2014年12月8日  
株式会社ダルトン  
代表取締役社長 矢澤 英人

## 重要なお知らせ

### ドラフトチャンバー等、局所排気フードの設計不備による発煙、焼損 の危険性のお知らせと改修作業に関するお願い

### 3. 対象となる製品と該当する不具合要因

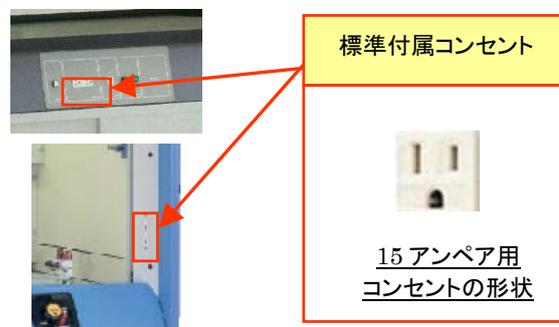
### 不具合要因 1 : コンセント回路に使用されている中継コネクタの選定ミス

対象製品の本体に付属している 100V (ボルト) 用 15A (アンペア) コンセントへの配線経路に、誤って 12A 用の中継コネクタが選定されていたことが判明いたしました。

納品当時の施工状態や納品後の使用状況によって差はありますが、短時間の使用には耐えうるものの、長期に渡って大容量の機器 (電熱ヒーター、ホットプレート、マッフル炉など) を使用していると、コネクタピンの接触部の金属疲労や圧着部分の接合力低下によって接触抵抗値の上昇を引き起こして高温状態になり、更に接触抵抗値が上昇していくことによって、やがて発煙・焼損に至る事例が発生することが判明しています。

### 不具合要因 2 : コンセント回路に使用されている電線の容量不足

対象製品の制御盤部に取付けられている 100V 受電用のブレーカーが 20A トリップ用の場合、ブレーカーからコンセントに接続されている配線が本来は 20A 用であるべきところ、最大容量が 17A の配線が使用されていることが判明いたしました。

### 不具合要因 3 : コンセント回路に使用されている中継コネクタの容量不足

対象製品の制御盤部に取付けられている 100V 受電用のブレーカーが 15A トリップ用の場合において、ブレーカーからコンセントへの配線経路に使用されている中継コネクタが定格 14A であり、1A 容量が不足している機体があることが判明いたしました。

全ての場合において、既設コンセント回路の中継コネクタおよび配線の撤去を行い、再配線作業を実施させていただきます。

作業を実施するために、一部の機種においては、構成部品の一部を取外す必要があります。作業終了後には元の状態に復帰させていただきますので、ご協力をお願い申し上げます。
